Modulo per la presentazione delle osservazioni per i piani/programmi/progetti sottoposti a procedimenti di valutazione ambientale di competenza statale

ID_VIP 12463 - Progetto di un impianto agrivoltaico di tipo avanzato, denominato "SAN SEVERO 1", di potenza pari a 45,56 MW, e delle relative opere di connessione alla RTN, da realizzarsi nei comuni di San Severo (FG) e Apricena (FG).

TESTO DELLE OSSERVAZIONI

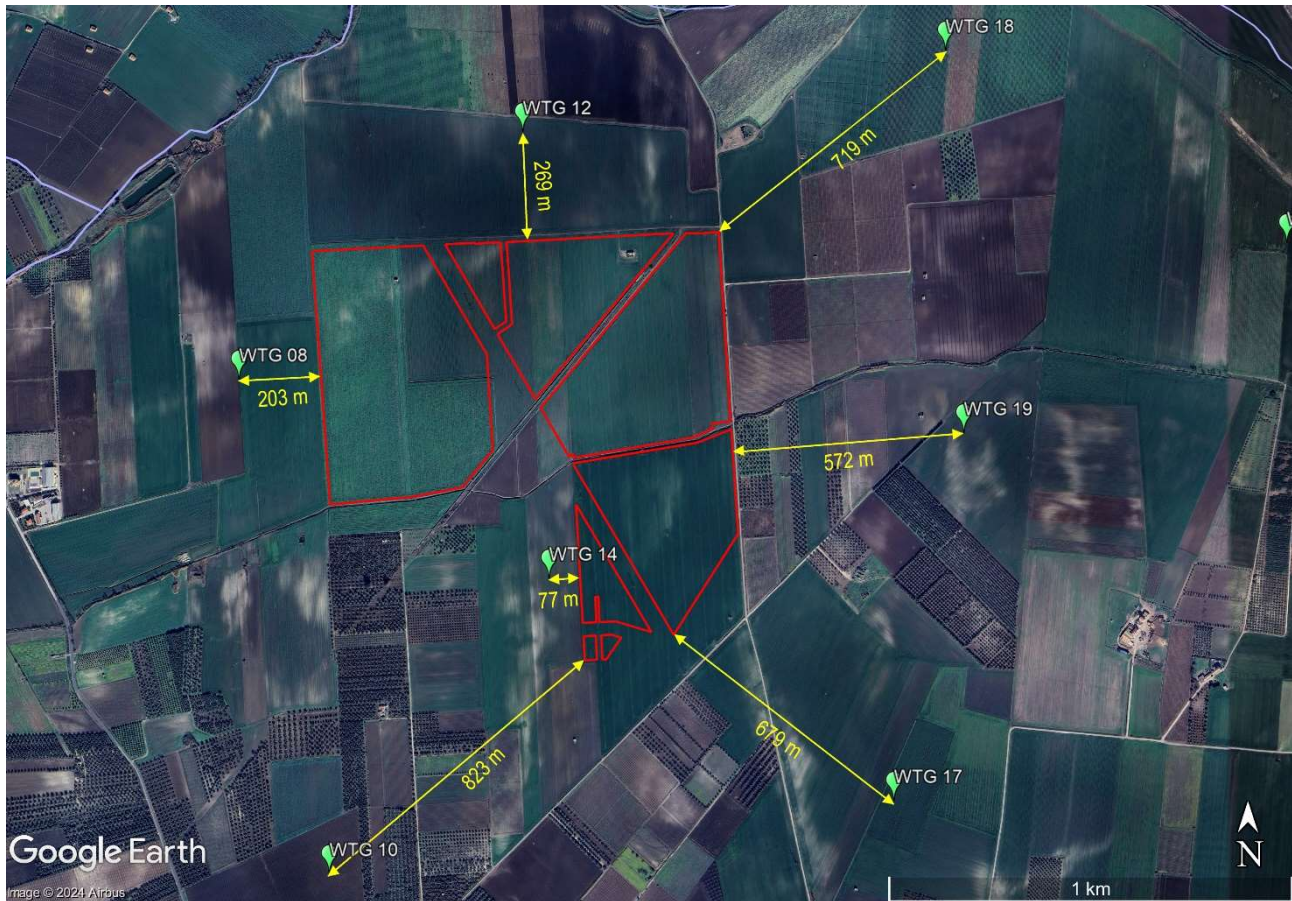
Segue illustrazione planimetrica dalla quale si evincono in colore giallo le interdistanze interferenti della perimetrazione del progetto ID_VIP 12463 (in colore rosso) nei confronti degli aerogeneratori del progetto ID_VIP 11062 (di colore verde).

- 1) 823 m fra la WTG 10 del progetto ID_VIP 11062 e la perimetrazione del progetto ID_VIP 12463;
- 2) 719 m fra la WTG 18 del progetto ID_VIP 11062 e la perimetrazione del progetto ID_VIP 12463;

- 3) 679 m fra la WTG 17 del progetto ID_VIP 11062 e la perimetrazione del progetto ID_VIP 12463;
- 4) 572 m fra la WTG 19 del progetto ID_VIP 11062 e la perimetrazione del progetto ID_VIP 12463;

- 5) 269 m fra la WTG 12 del progetto ID_VIP 11062 e la perimetrazione del progetto ID_VIP 12463;
- 6) 203 m fra la WTG 08 del progetto ID_VIP 11062 e la perimetrazione del progetto ID_VIP 12463;

- 7) **77 m fra la WTG 14 del progetto ID_VIP 11062 e la perimetrazione del progetto ID_VIP 12463**: in quest'ultimo caso il perimetro del progetto ID_VIP 12463 interferisce direttamente con l'area di sorvolo del rotore dell'aerogeneratore n. 14, infatti il raggio del rotore degli aerogeneratori del progetto "Aquilone 1" misura 86 m ($77\text{ m} < 86\text{ m}$).

In virtù delle osservazioni appena formulate, la scrivente NVA Aquilone S.r.l. in qualità di società proponente del parco eolico "Aquilone 1" invita la società proponente l'iniziativa al codice procedura ID_VIP 12463 a voler verificare la compatibilità del proprio progetto di impianto agrivoltaico di tipo avanzato denominato "San Severo 1" nei confronti del suddetto parco eolico ID_VIP 11062, cronologicamente antecedente, sottraendo dalla propria iniziativa ogni elemento di incompatibilità.
